Annexe G
Présentation faite devant
L'Office de Consultation Publique de Montréal (OCPM)

Projet d'aménagement du domaine public
Secteur des abords du CUSM et du quartier Saint Raymond
Par Pierre Brisset du GRUHM
(Groupe en Recherche Urbaine Hochelaga Maisonneuve)
À Montréal le 11 mars 2013.

Objet: Projet d'aménagement du domaine public, Secteur des abords du CUSM et de St. Raymond.

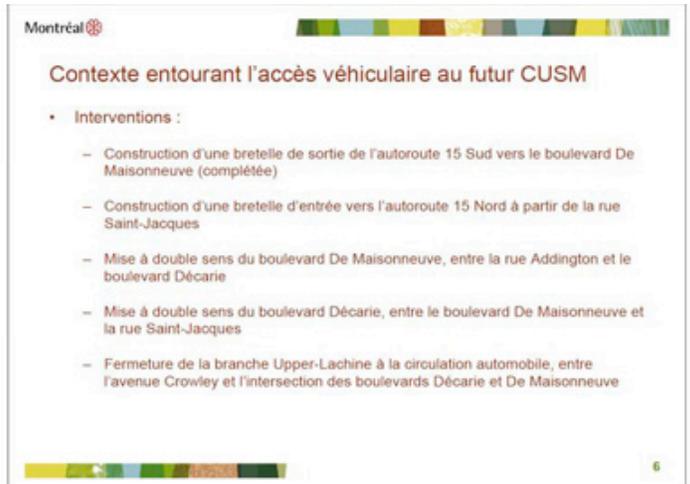
7- Hypothèse de renverser le sens des rues et de créer la problématique engendré avec une intersection à 5 branches connu depuis le début

8- C'était connu depuis le début qu'en inversant les directions de circulation affecterait l'intersection Décarie/Maisonneuve actuel.
